► Nr. VO/2024/13553
öffentlich

Beteiligung feste Fehmarnbelt-Hinterlandanbindung

Planfeststellungsverfahren zum Vorhaben ABS/NBS Hamburg – Lübeck – Puttgarden (Hinterlandanbindung FBQ), Planfeststellungsabschnitt Lübeck sowie für das Vorhaben „Lärmschutzwände (LSW) Lübeck-Moisling Großprojekt Schienenanbindung Fehmarnbeltquerung“

Stellungnahme der Hansestadt Lübeck zum Planfeststellungsverfahren zum Vorhaben ABS/NBS Hamburg - Lübeck - Puttgarden (Hinterlandanbindung FBQ), Planfeststellungsabschnitt Lübeck, km 0,000 - km 4,970 (Strecke 1100), km 4,701 - km 5,210 (Strecke 1113), km 0,000 - km 3,000 (Strecke 1120), km 2,484 - km 2,981 (Strecke 1121), km 0,484 - km 2,992 (Strecke 1122), km 0,607 - km 2,518 (Strecke 1130)

- **Bahnwegbrücke**

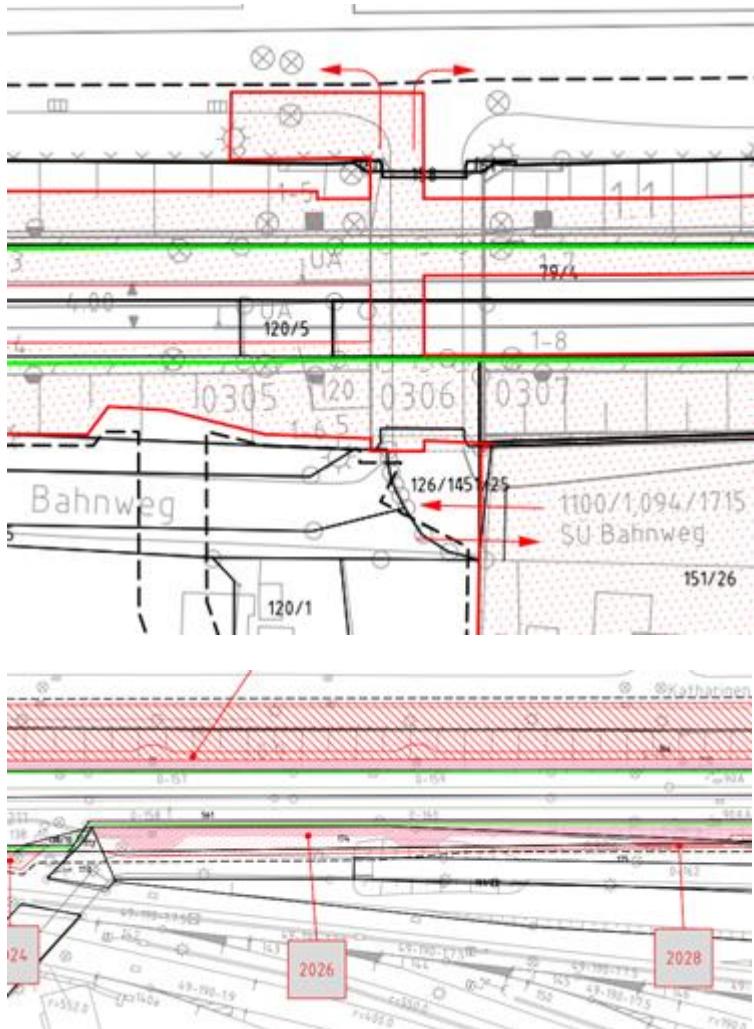
Die Bahnwegbrücke ist im Bestand zu erhalten. Zudem soll die Wegeverbindung Innenstadt – St. Lorenz in der Bauphase wie auch in der an die Bauphase anschließenden Zukunft weiterhin nutzbar sein. Zur Wegeverbindung dazugehörig ist die Schlachthofbrücke.

Zu berücksichtigende städtebauliche Belange sind hier:

- Wegeföhrung für Rad- und Fußweg Werftstieg zu Katharinenstraße ist zu erhalten.
- Organisation für Rad- und Fussverkehr Schlachthofbrücke (halbe Straße als Baustelleneinrichtungsfläche) ist darzulegen.
- Eine integrative, raum- und nutzungsverträgliche Planung des öffentlichen Raumes (Wege, Straßen, Freiflächen, Wasserflächen, Sichtachsen) ist als Aufgabe in der Planung und Umsetzung zu hinterlegen.

Ausschnitt Städtebauliche Rahmenplanung „Neue Mitte“ Moisling

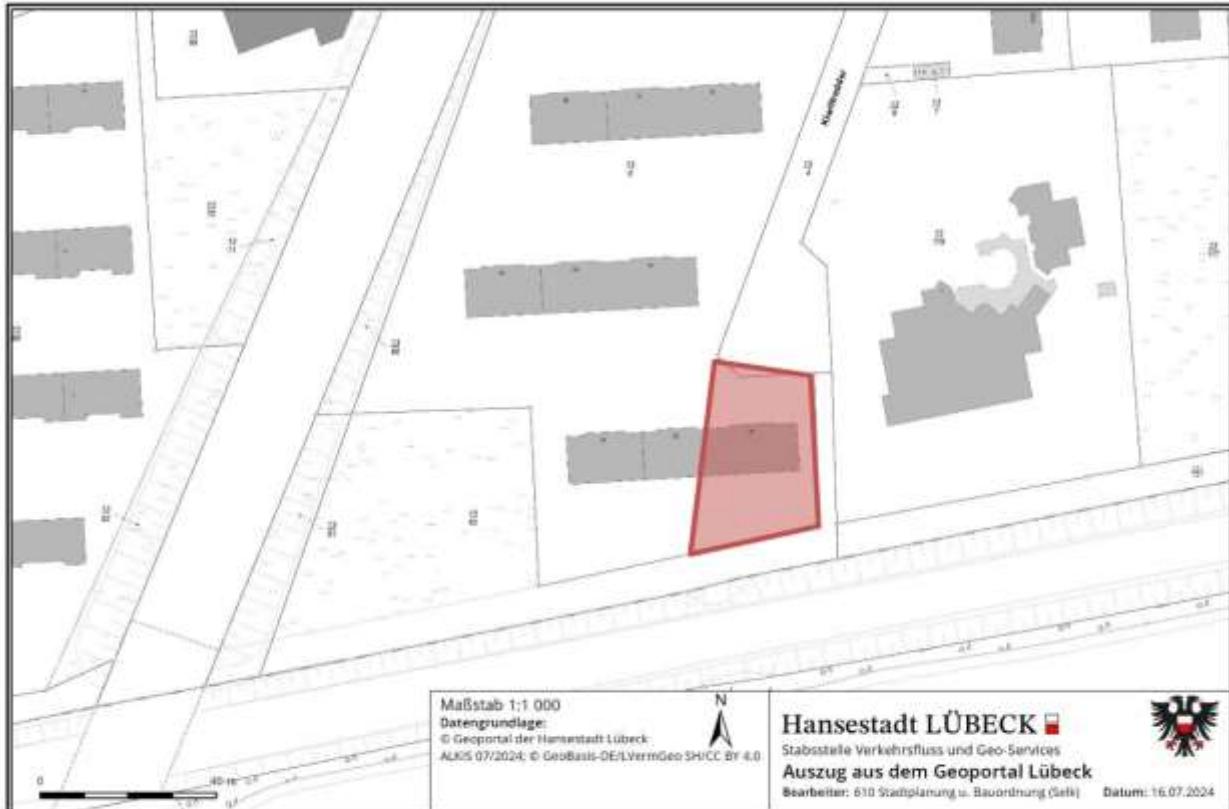
Es ist darauf hinzuweisen, dass die Hansestadt Lübeck auf ihren Flächen (Flurstück 13/62, ehem. Spielplatz) die Errichtung einer öffentlichen Freianlage sowie eines Erschließungsgebäudes plant, welches den Bahnhaltepunkt bzw. nördlichen Bahnsteig mit der Brücke Oberbüssauer Weg und der „Neuen Mitte“ verbinden und damit sowohl eine stadträumliche, wahrnehmbare Eingangssituation (in Verbindung mit einer Platzgestaltung) schaffen als auch die barrierefreie Erreichbarkeit für verschiedene Verkehrsträger sicherstellen soll. Zugleich könnte ein solches Gebäude einen attraktiven Zugang zum Haltepunkt formulieren und ggf. eine wesentliche Lärmschutzfunktion ausüben. In dem Erschließungsgebäude sollen u. a. eine Treppen-/Rampenanlage, ggf. ein Personenaufzug und eine Fahrradabstellanlage untergebracht werden. Eine Objektplanung liegt für diese bauliche Anlage noch nicht vor, soll jedoch 2026 eingeleitet werden. Im Idealfall könnte dieses Erschließungsgebäude eine solche Lärmschutzfunktion ausüben, welche den unmittelbaren Lärmschutz an den Gleisanlagen obsolet macht, so dass die Möglichkeiten und Wege eines bedingten Rückbaus in dem entsprechenden Teilabschnitt zu prüfen wären bzw. berücksichtigt werden sollten. Unbenommen hiervon fordert die Hansestadt Lübeck auch an dieser Stelle zunächst die Realisierung eines maximalen Lärmschutzes.

Um negative städtebauliche Folgen abzumildern, sind besondere gestalterische Maßnahmen an den Wänden erforderlich. Vor diesem Hintergrund sollte geprüft werden, ob insb. im dem o.g. Teilbereich (Bereich westliche Zugangsrampe zum Haltepunkt bzw. von km 6,437 bis km 6,404 / Anschluss SÜ Oberbüssauer Weg) geeignete Gestaltungsmaßnahmen für die Lärmschutzwände umgesetzt werden können (Gabionen, Transparenz/Durchlässigkeit, Anschüttungen und Bepflanzungen). Gerade im Kontext der Herrichtung einer unmittelbar angrenzenden, öffentlichen Freianlage, die im Sinne eines „Vorplatzes“ den Zugangsbereich zum nördlichen Bahnsteig definiert, ist eine bestmögliche Gestaltung anzustreben. Die Hansestadt Lübeck sieht die DB AG in der Verpflichtung zur Realisierung und Finanzierung einer angemessenen Gestaltung, die in enger Abstimmung mit den zuständigen Fachstellen der Hansestadt Lübeck zu erfolgen hat.
